MARIJAMPOLĖS SAVIVALDYBĖS ADMINISTRACIJA

DĖL PIRKIMO SĄLYGŲ PAAIŠKINIMO

Marijampolės savivaldybės administracija (toliau – Perkančioji organizacija) atviro konkurso būdu vykdo dviračių ir pėsčiųjų tako įrengimo Marijampolės mieste nuo A. Civinskio iki Aušros gatvės darbų supaprastintą pirkimą (toliau – Pirkimas). Skelbimas apie Pirkimą 2025 m. vasario 13 d. paskelbtas internetinėje svetainėje <http://www.marijampole.lt> ir Centrinėje viešųjų pirkimų informacinėje sistemoje (toliau – CVP IS) <https://viesiejiipirkimai.lt>, Pirkimo Nr. 1168107.

12.3.2. Trinkelės

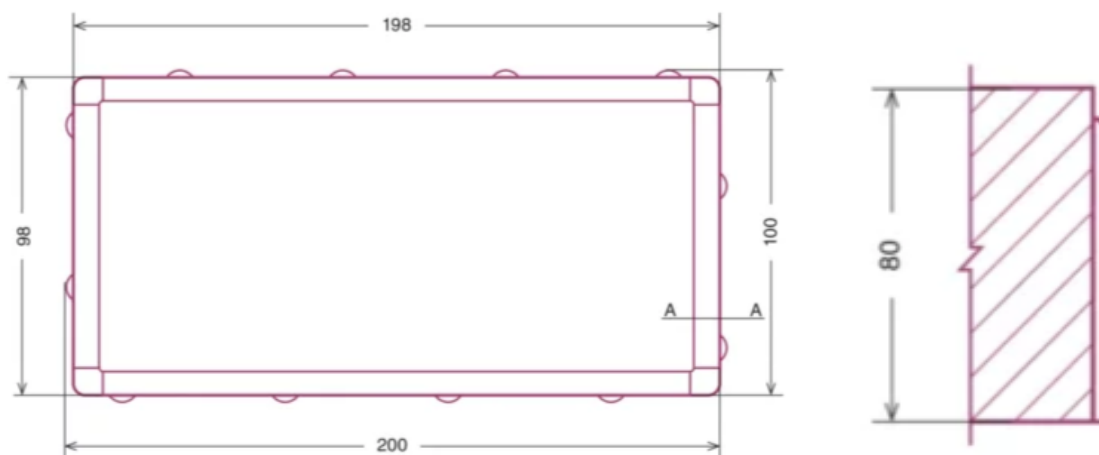
12 Klausimas. „Projekte nurodyta, kad trinkelės turi būti be kantukų ir kampų, tačiau apklausus tiekėjus paaiškėjo, kad tokios Lietuvoje negaminamos. Ar gali rangovai rinktis įprastas trinkeles? Arba prašome nurodyti konkretų tokių trinkelėlių tiekėją.“ (kalba netaisyta)

12 Atsakymas. Trinkelės be kantukų yra be nuožulnų ir stačių kampų, tokio tipo:

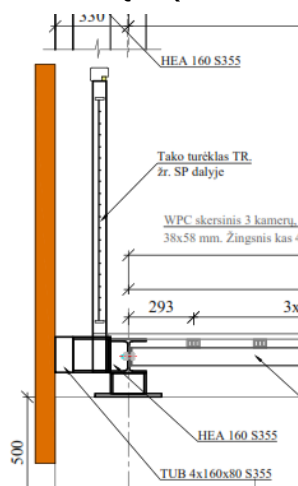
13 Klausimas. „Ar mediniai tašai 95 x 95 mm gali būti klijuotos

medienos? Patikslinkite medienos rūšį." (kalba netaisyta)

13 Atsakymas. Tikslinamas kiekių žiniaraštis turėklų ant polių įrengimui:

5.12	Tako turėklai ant polių				
5.12.1	Plieninis kvadratinis vamzdis TUB 80x60x3 S355 – porankis su vieta LED juostai	SK dalis, 4 sk.	m	336	
5.12.2	Plieninis kvadratinis vamzdis TUB 80x60x3 S355		m	262	
5.12.3	Plieninis pintas tinklas, akis 50x50, Ø5 mm, nerūdijančio plieno		m ²	353	
5.12.4	Mediniai tašai kalibruoti (medžio lentelių dekoras) 140x42 mm įrengimas		m	778	
5.12.5	Plieninių konstrukcijų antikorozinis dažymas		m ²	92

Koreguojama TS: Turėklai ir jų tvirtinimui turi atlaikyti normines apkrovas :1,5 kN koncentruotą apkrovą ir 0,8 kN/m¹ horizontalią apkrovą. Turėklų apdailai naudojami termo medienos (pušies) tašai 140x42 mm pasukti 30° kampu.
